CENTRALE PHOTOVOLTAÏQUE MAISON ROUGE A BONNAC-LA-COTE

DOSSIER D'ENQUETE PUBLIQUE

Mémoire de réponse

Analyse des avis des services instructeurs,
éléments de réponses, recueil des avis

REGISTRE PARCELLAIRE GRAPHIQUE

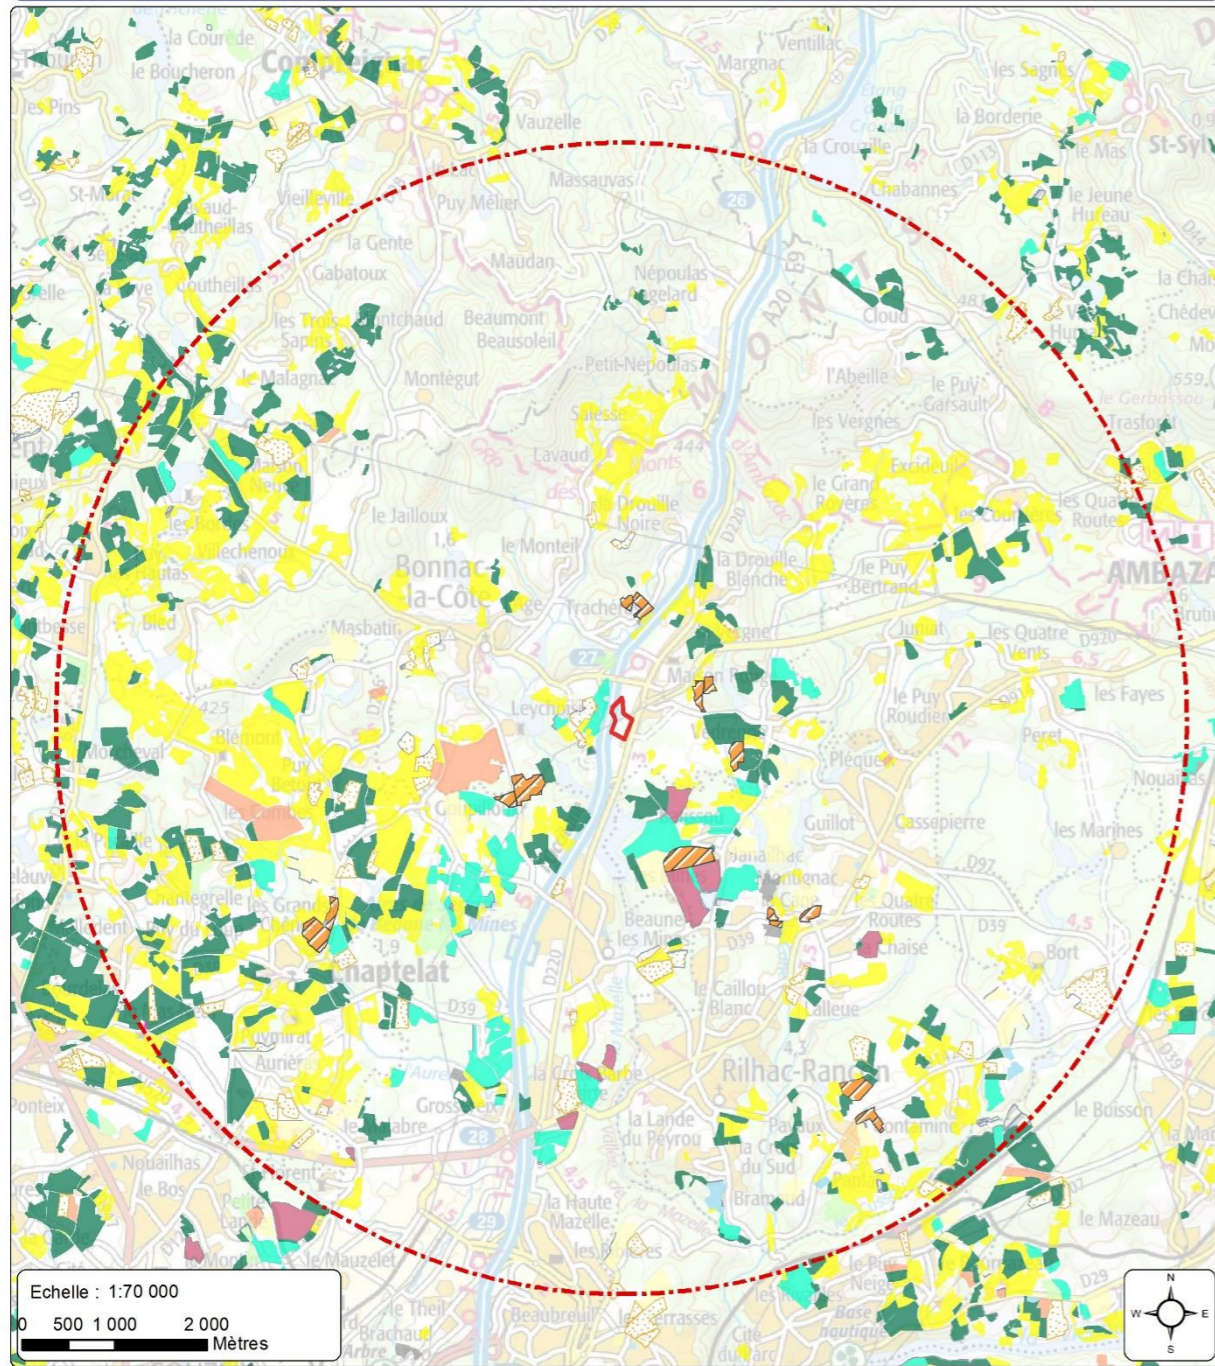
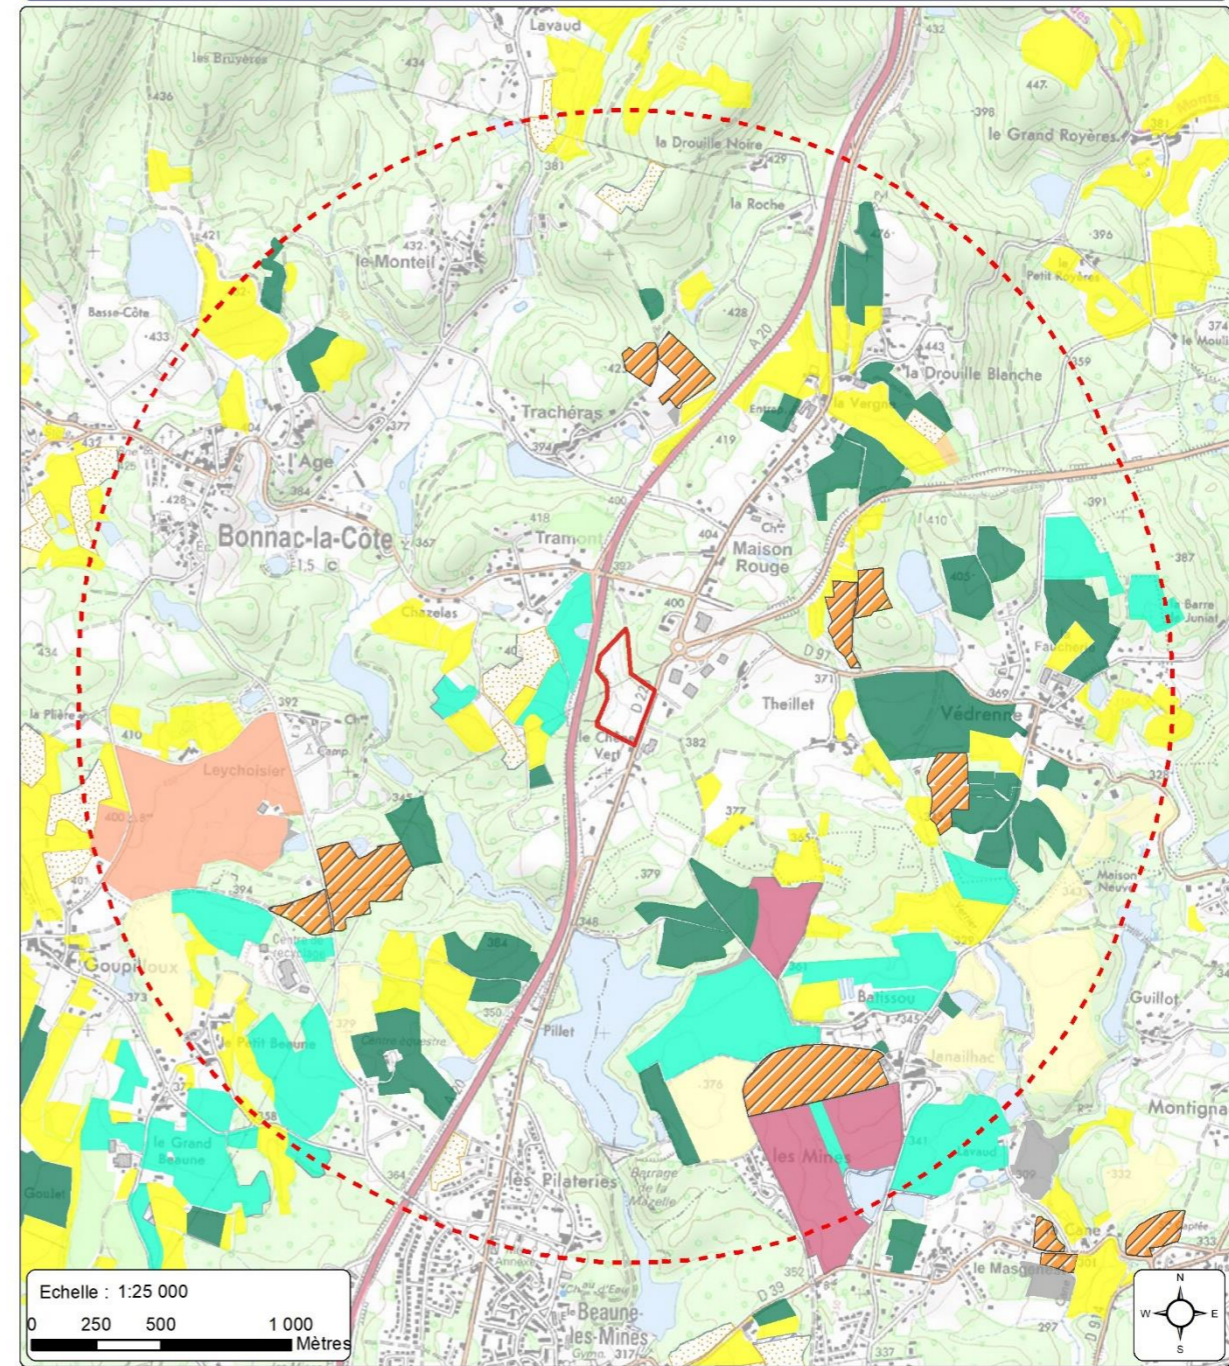
<p>Concernant la carte présentée page 85, nous vous demandons d'utiliser un Registre Parcellaire Graphique plus récent [...]</p>	<p>Des cartes à jour du RPG viendront se substituer aux éléments inscrits dans l'étude d'impact Ci-après, les cartes RPG 2018 vue éloignée et vue rapprochée.</p>
	<p>Dans le tableau des enjeux et sensibilités du territoire relatifs au milieu humain présenté page 106, il est noté « une centrale photovoltaïque peut être couplée à une activité agricole comme le pâturage ovin ». Nous vous invitons à mettre en œuvre cette possibilité en conventionnant avec un exploitant et en le rémunérant de façon adéquate.</p>	<p>La mise en œuvre d'une convention de pâturage ovin est une solution à l'étude par le développeur. Elle constitue une mesure prioritaire. Dans le cas où cette mesure ne serait pas envisageable du fait de la difficulté à conventionner avec un berger, le fauchage mécanique sera la mesure mise en place pour l'entretien du site et l'usage de produits phytosanitaires sera proscrite.</p>

Ligne 90 kV BEAUBREUIL – MAUREIX
(portée 42–43)

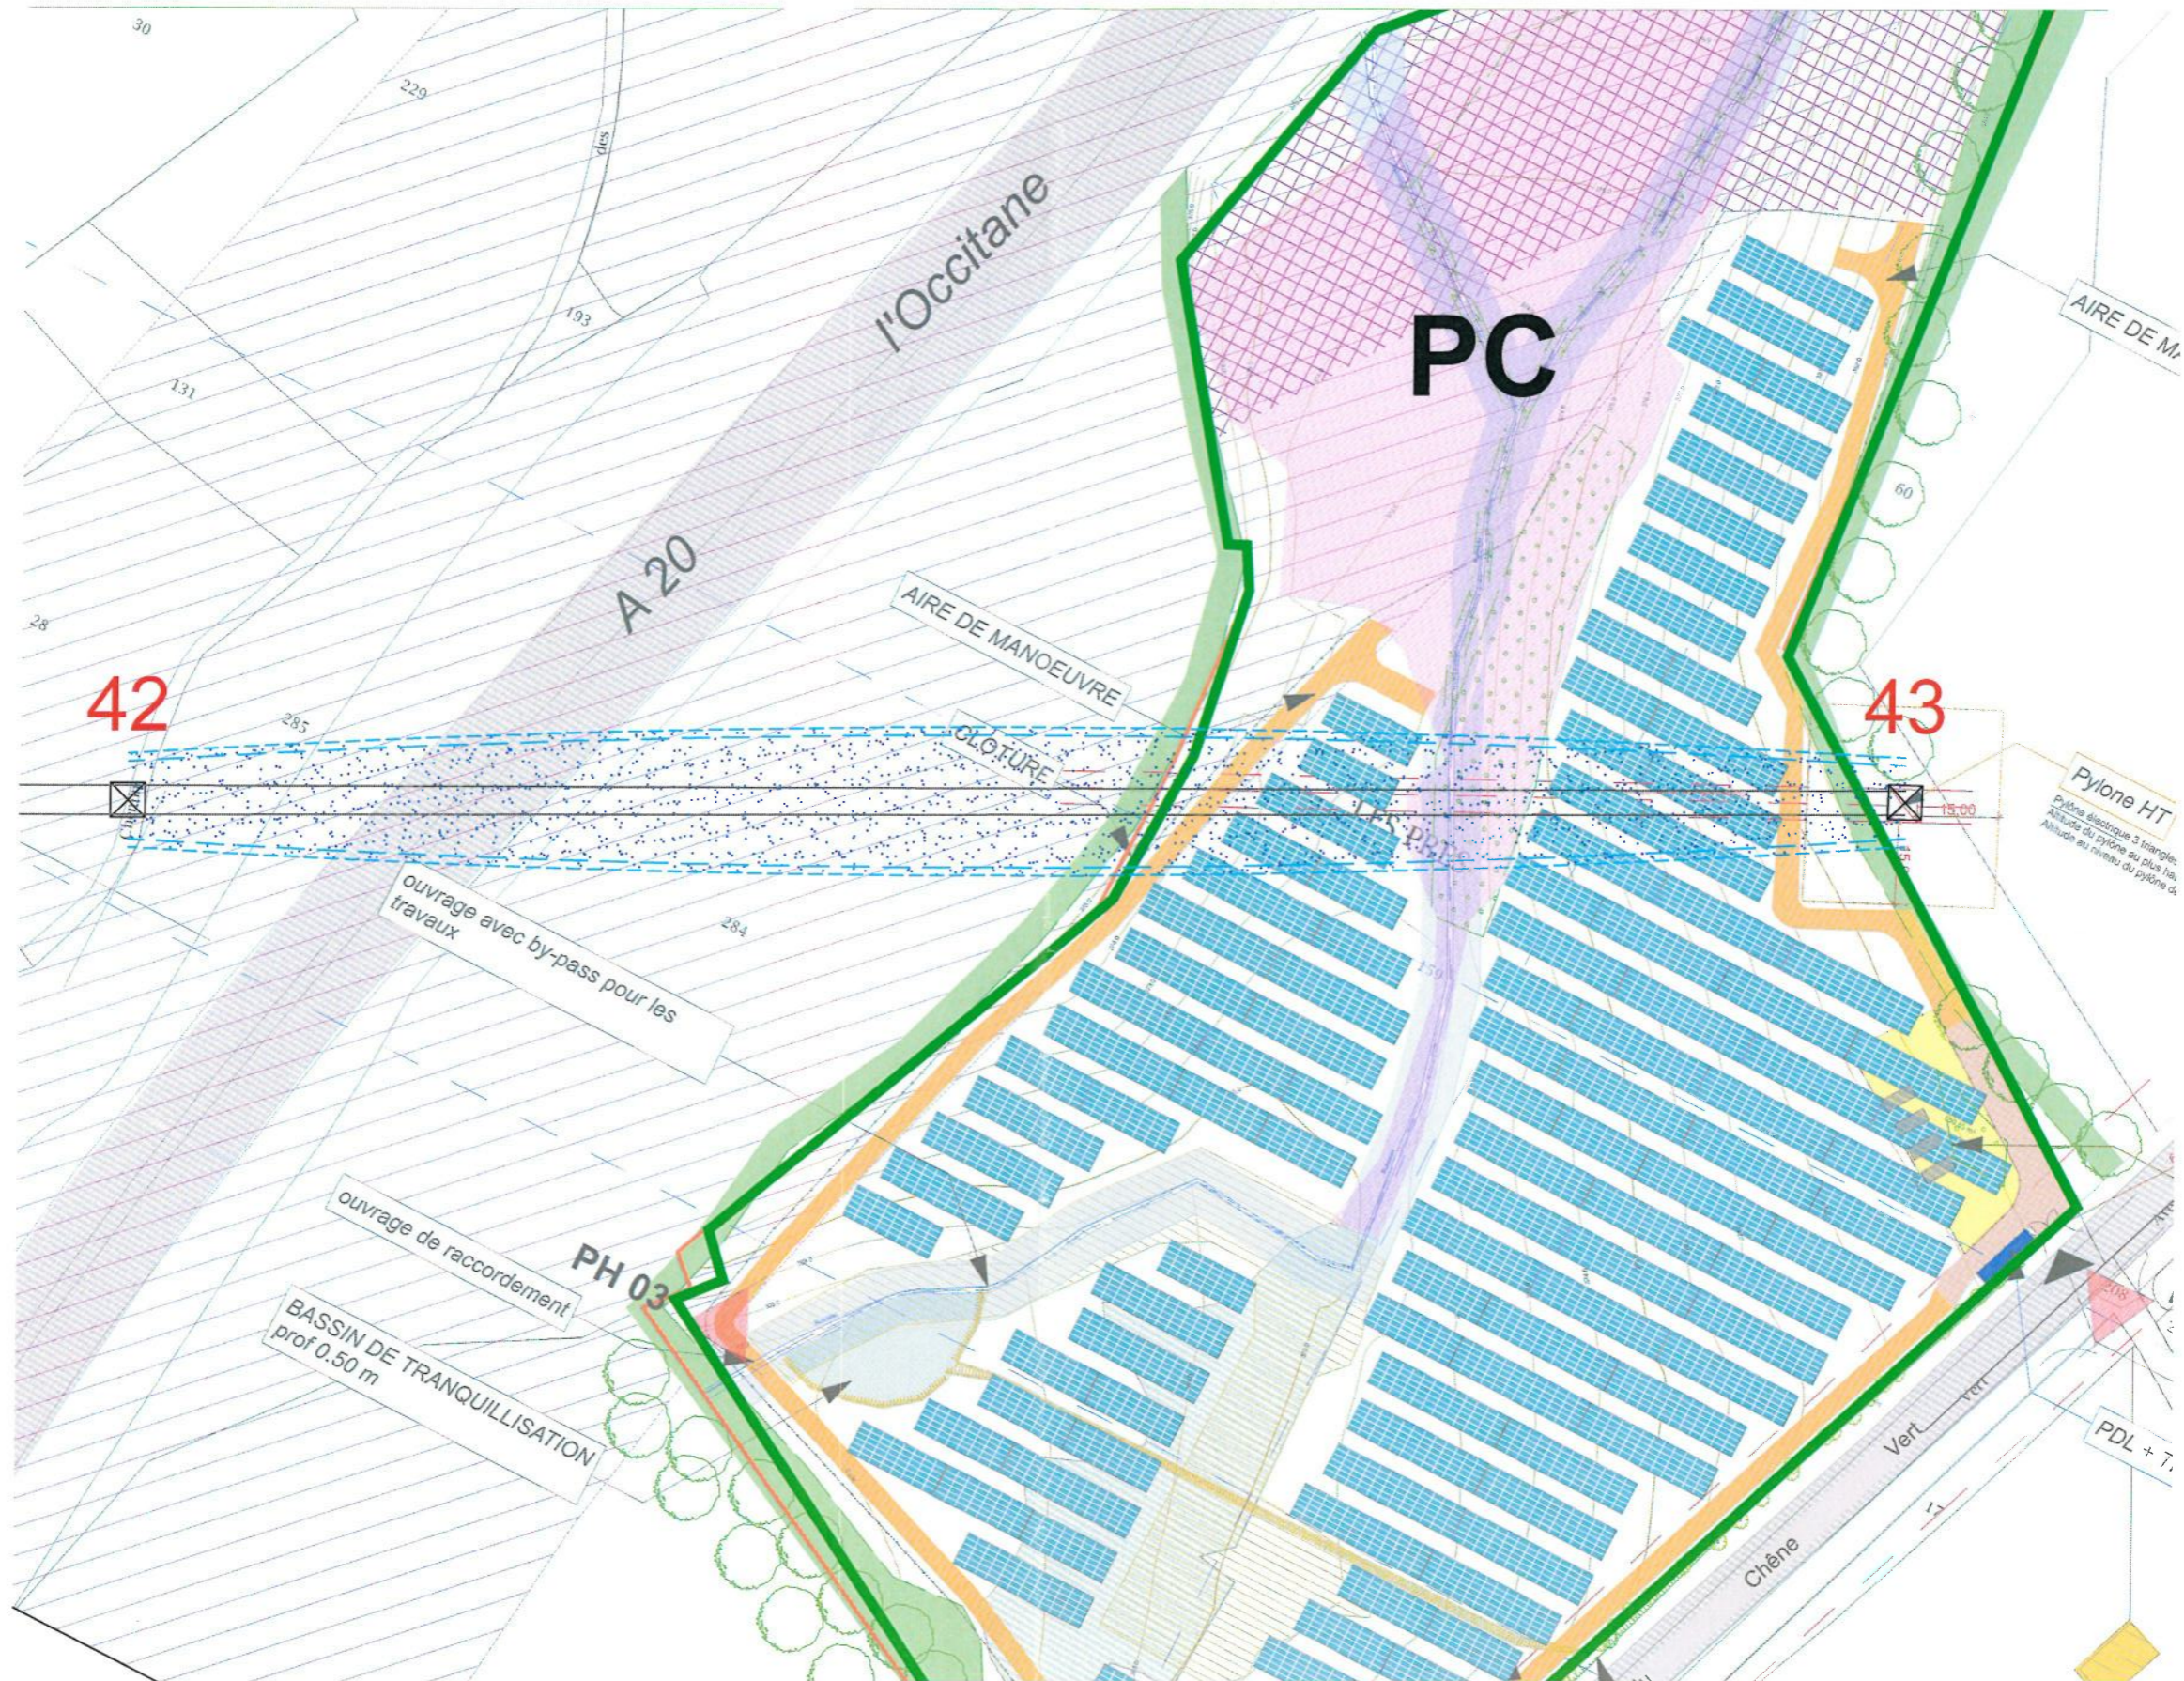
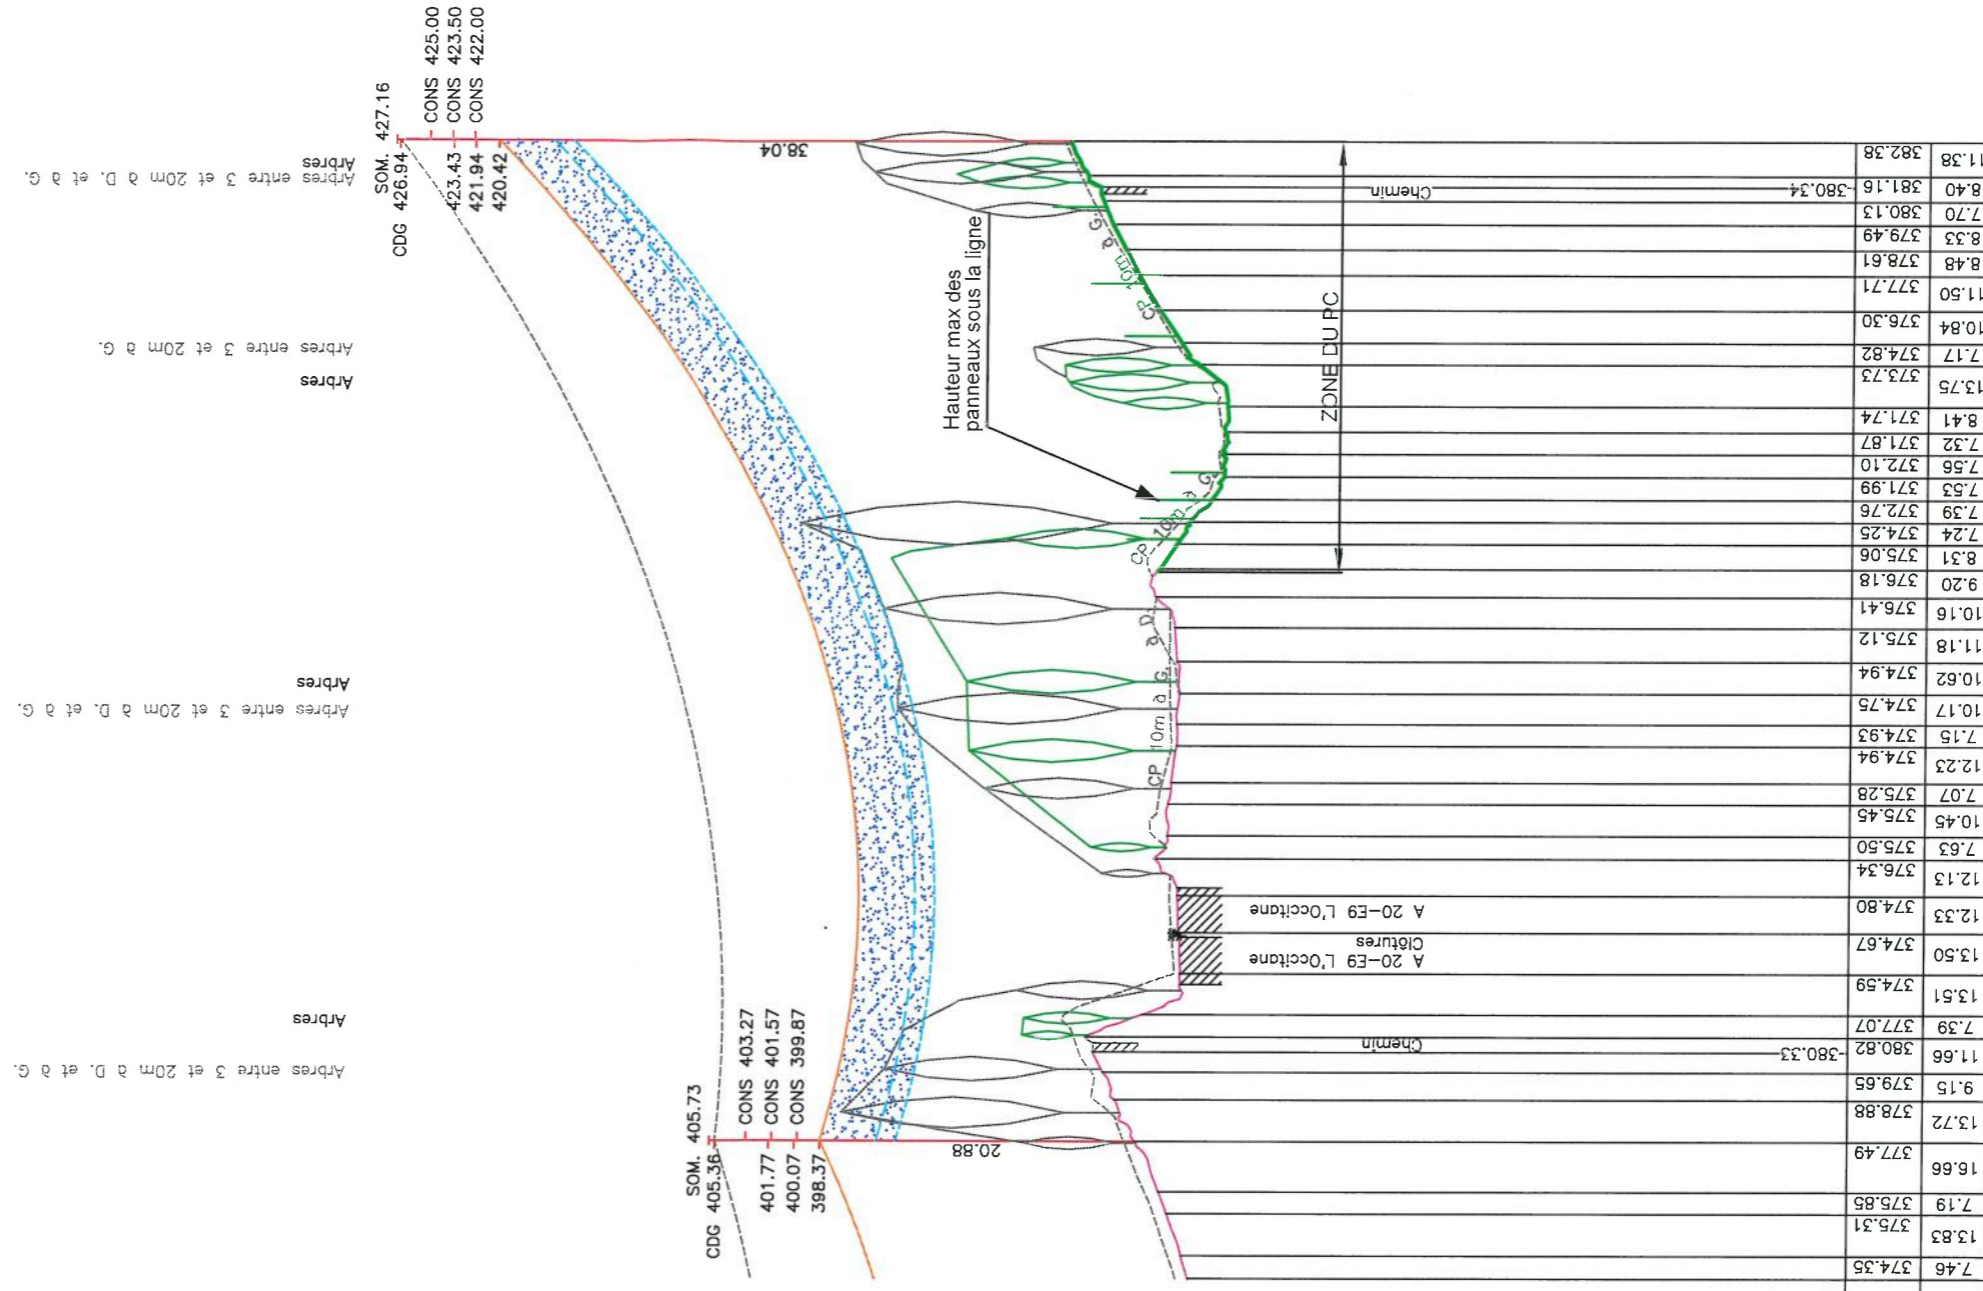
Au vu des éléments du dossier que vous avez bien voulu nous communiquer il s'avère que l'implantation des panneaux photovoltaïques ne dépasse pas 3,5 mètres de hauteur et qu'elle respecte la distance limite d'implantation (14m) par rapport aux pieds du pylône 43.

- A aucun moment les massifs ne devront être décaissés ou remblayés ;
- Aucun mouvement du sol (terres) à moins de 20 mètres des pieds des pylônes sans avis de nos services ;

- Un libre passage de 5 mètres à minima autour des pylônes devra être maintenu ;
- Par ailleurs, nous vous rappelons que ces pylônes doivent rester accessible en permanence au personnel de RTE et de ses entreprises prestataires (à pied ou avec engins tels que nacelles, grues...), ce qui implique la fourniture de clés, code ...;

- Afin de garantir la sécurité du matériel, il sera préconisé de :
 - Ne pas installer de matériel basse tension (câble y compris) ni de prise de terre à moins de 14 mètres des pieds des pylônes,

- Raccorder à la terre localement tout élément métallique situé sous les câbles conducteurs de la ligne de part et d'autre de l'axe des lignes,
- De ne pas implanter d'élément conducteur : clôture, piquet, structure métallique..., à moins de 4 mètres des pieds des supports des lignes.

Volet	Avis	Réponses
Réseau	Les services RTE ne posent pas de contre-indication et d'avis défavorable au projet. Cet avis rappelle des règles à respecter notamment vis-à-vis de la présence du pylône 43 à proximité immédiate du site.	Le développeur s'engage à respecter la réglementation en vigueur fixée par le Code du Travail.
